PRODUKT P	HOOFDGROUP 3	GROEP 37
BETR. Zekering nr. 11		NO. 9
240		DATUM Mei 86

Service Bulletin

Zekering nr. 11 minder belasten

142 147

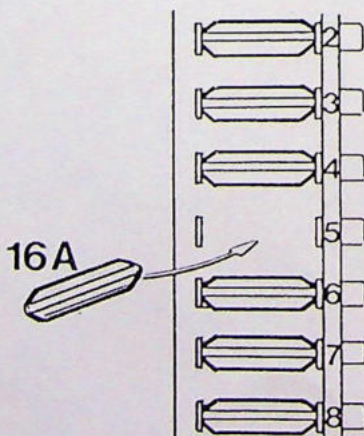
Met ingang van modeljaar 1986 beveiligt zekering nr. 11 drie stroomverbruikers: de elektrisch verwarmde achterrait, de overdrive en de elektrisch verwarmde stoelen.

Als al deze stroomverbruikers tegelijk werken, bijvoorbeeld op een koude morgen, wordt de zekering overbelast en gaat stuk.

Om dit te vermijden moet de kabel voor de elektrisch verwarmde achterrait op zekering nr. 5 of op een extra zekering worden overgezet, al naar gelang er sprake is van een auto voor USA/Canada of voor de overige landen.

142 149

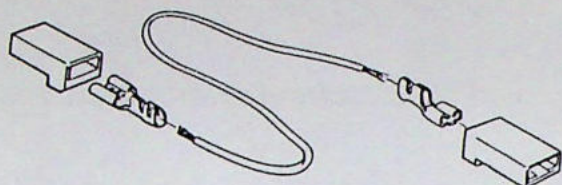
Breng in zekeringhouder nr. 5 een zekering van 16 A aan. (Deze zekeringhouder is bij auto's voor USA/Canada nog vrij.)

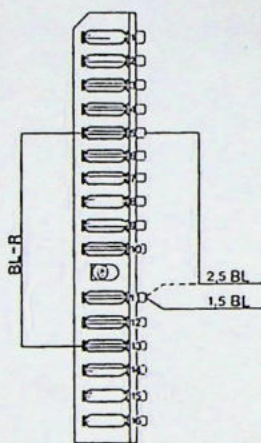
Onderstaande componenten volgens de afbeelding samenstellen:

- de draad RK 2,5 rood, O/N 954 453-7; lengte 165 mm
- 2 st. kabelschoentjes, O/N 949 211-7
- 2 st. hulzen, O/N 949 597-9.

142 150

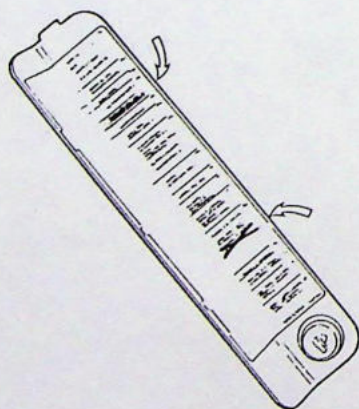
Sluit zekeringhouder nr. 13 met zekeringhouder nr. 5 op het zekeringenkastje vóór de zekeringen aan. Gebruik de gemaakte kabel.

Zet de kabel voor de elektrisch verwarmde achterraut over van zekering nr. 11 op zekering nr. 5.

142 152

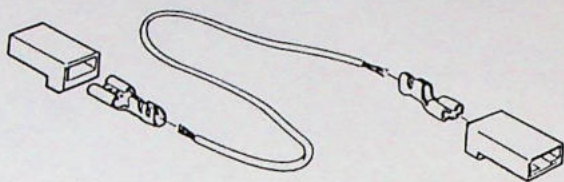
Breng in een extra zekeringhouder, O/N 966 334-5, een zekering van 16 A aan.

142 149

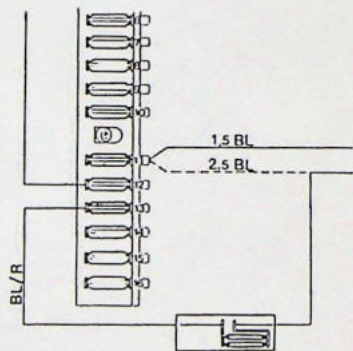
Onderstaande componenten volgens de afbeelding samenstellen:

- de draad RK 2,5 rood, O/N 954 453-7, lengte 165 mm
- 2 st. kabelschoentjes, O/N 949 211-7
- 2 st. hulzen, O/N 949 597-9.

142 153

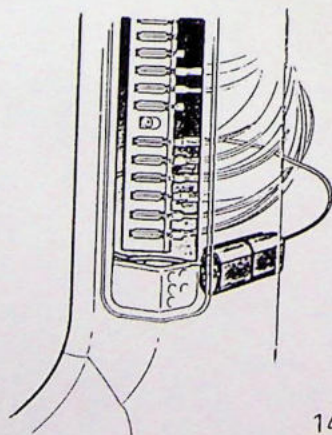
Verwijder de stootlijst en verwijder het zijpaneel dat over de zekeringhouder zit.

Sluit de nieuwe zekeringhouder met zekeringhouder nr. 13 op het zekeringenkastje vóór de zekeringen aan. Gebruik de gemaakte kabel.

Zet de kabel voor de elektrisch verwarmde achterraut over van zekering nr. 11 op de nieuwe zekering.

142 154

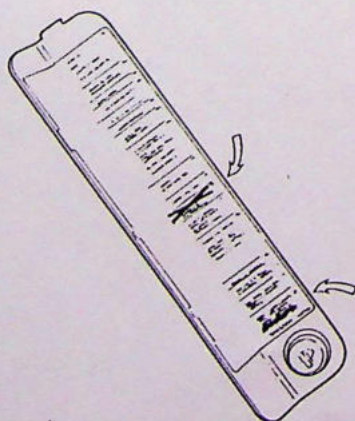
Zet de zekeringhouder bij het zekeringenkastje vast. Gebruik butyltape.
